「旧覆練兵場」基本構想の一部変更について

平成22年2月15日
環 境 部

旧覆練兵場整備工事に係る基本設計及び実施設計については、平成20年8月に策定した「旧覆練兵場整備基本構想」に沿って設計中であるが、基本構想の一部について変更するものである。

旧覆練兵場整備事業基本設計（案）配置図・平面図

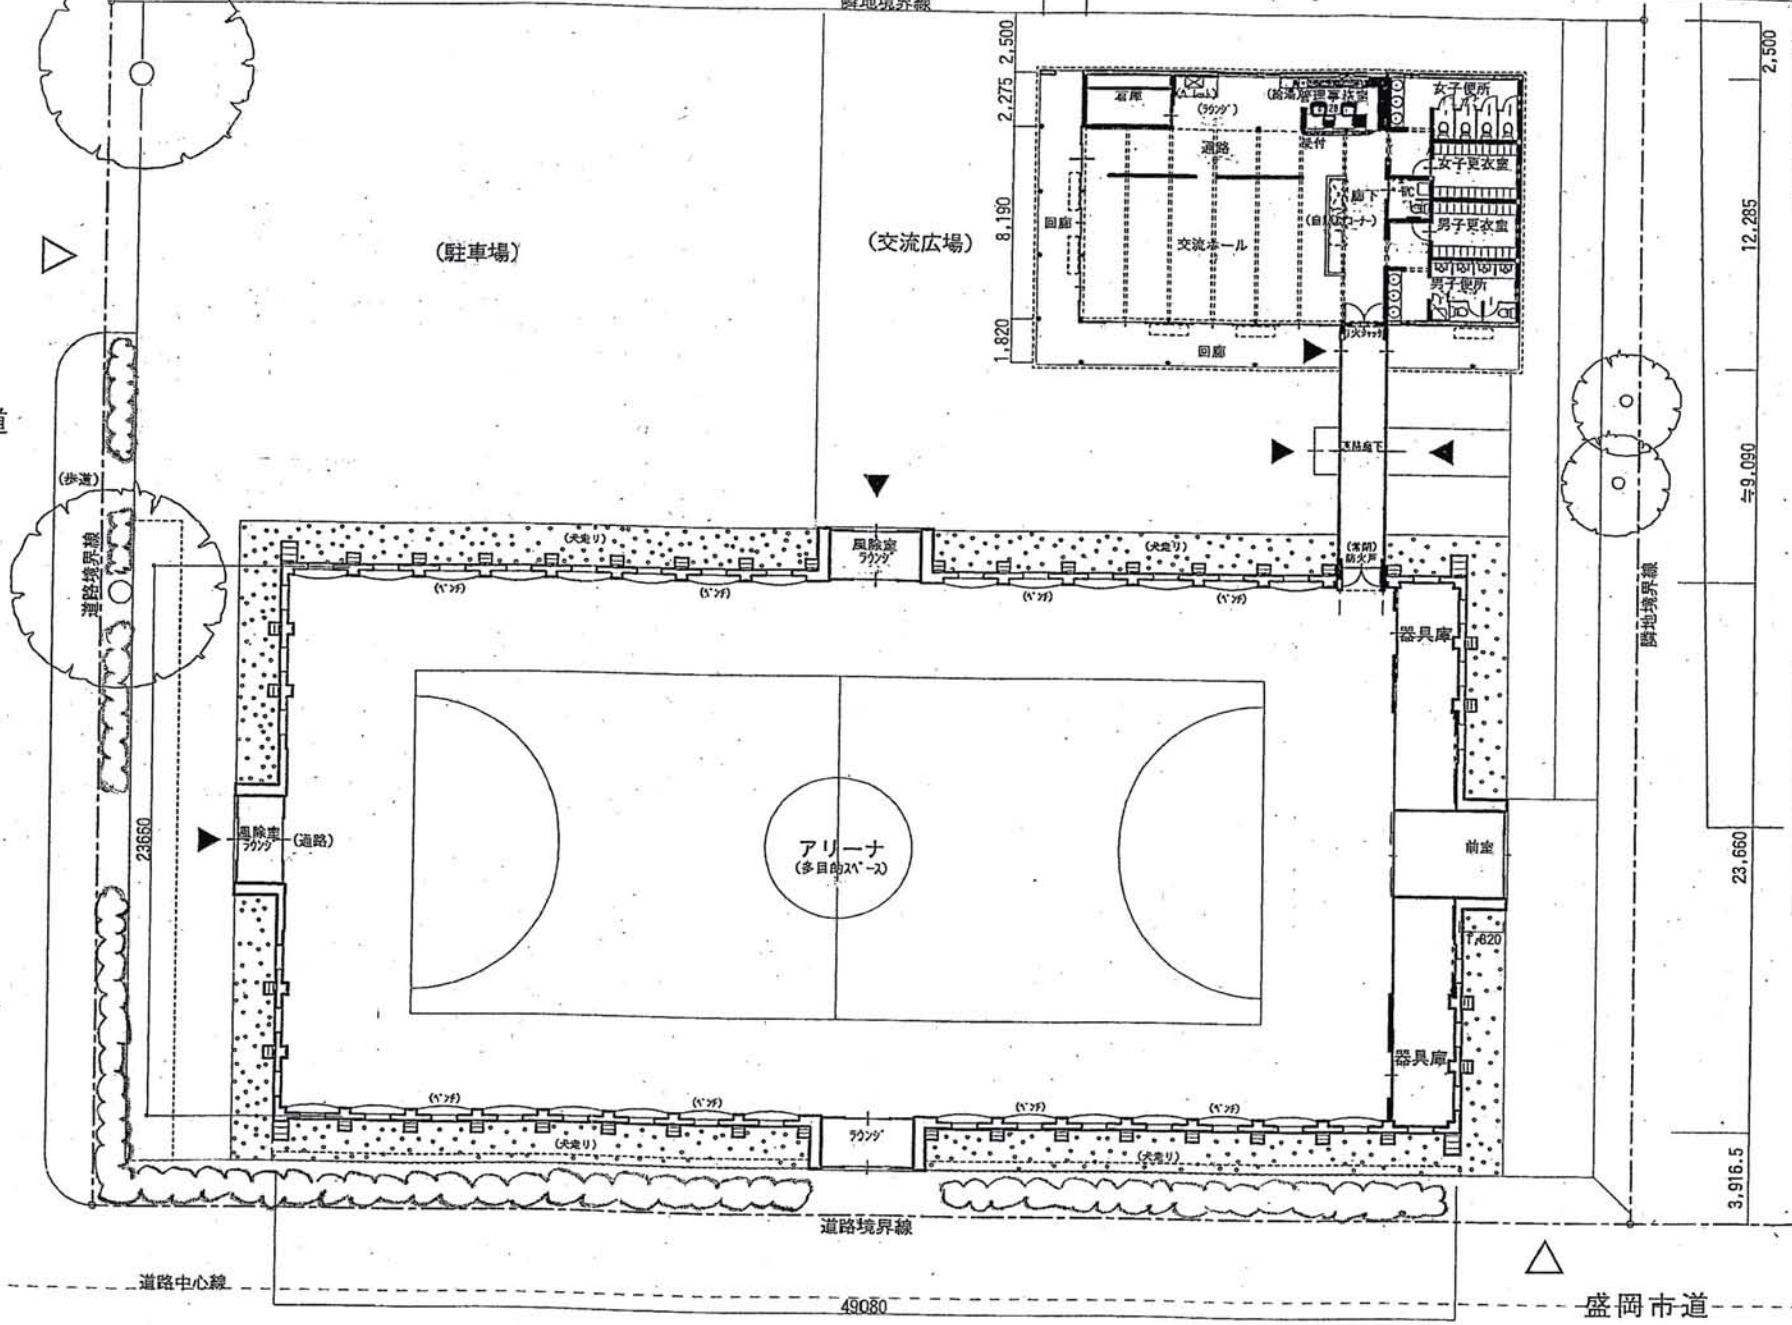
建築基準法の運用が変更になり、交流棟を建築するにあたり、既存建物から6m以上の距離をとる必要があることから、基本構想では東側に配置していたが、北東側に配置を変更する。

交流棟の配置変更に伴い、基本構想では、既存棟東側の出入口を利用して交流棟と既存棟を接続していたが、既存棟北東側で防寒・防風雨に配慮した連絡廊下を設けて交流棟と既存棟を接続する。

基本構想では、スポーツ利用の利便を図るため、床を0.7m掘下げ、4.5mの天井高を確保することとしていたが、市民意見及び地元代表や学識経験者で構成する旧覆練兵場活用懇話会から、段差を設けることによる、利用の不便さや安全性の確保対応について意見があり、床の高さを現状路盤高と変更する。
